**SOWA 川喜金物株式会社**

## ラブリーアジャスター・座金の仕様変更のお知らせ

#### 新仕様：ミリ目捻子

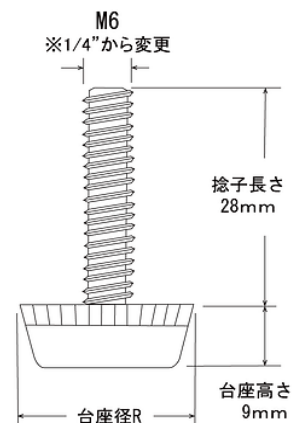
- ・ 捻子の仕様がインチ目からミリ目に変更となりました。
- ・ 耐久性・耐食性向上の為、樹脂材質及び鍍金を変更しています。
- ・ 当変更につきましては、従来仕様品の在庫が無くなり次第、随時変更致します。

樹脂：ポリプロピレン（グレー）  
鍍金：ニッケル鍍金

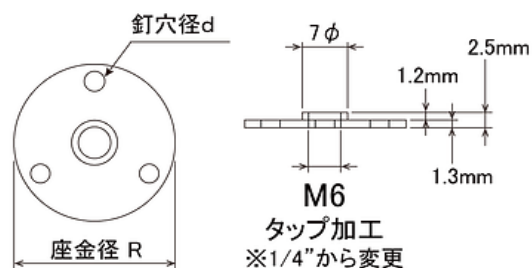
本体 : PP  
※PEから変更

ネジ : NCH8R (ニッケル鍍金)  
※三価クロム鍍金から変更
